改善箇所説明図 ①

左後部側面パネル下部（車内側後方視）

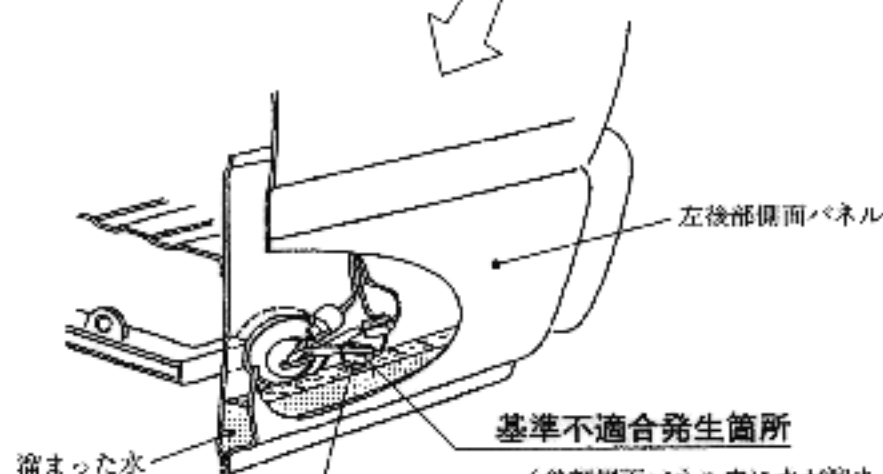
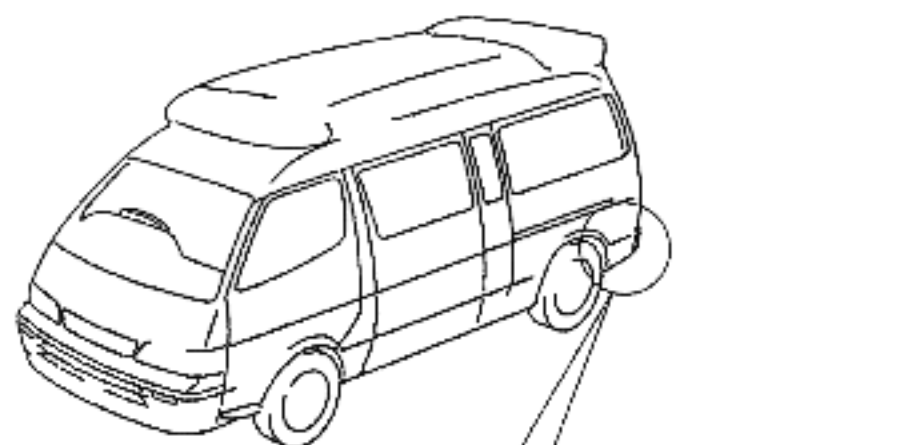
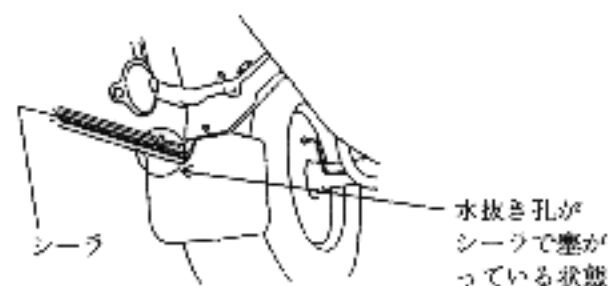
後部側面パネル内に水が溜まり、当該部にある燃料ポンプ用の電気配線のコネクタ端子に錆が発生し、燃料ポンプが作動しなくなり、走行不能に至るおそれがある。

全車両、水抜き孔を点検し、塞がっているものはシーラを除去するとともに、当該コネクタを点検し、錆びているものは新品と交換する。
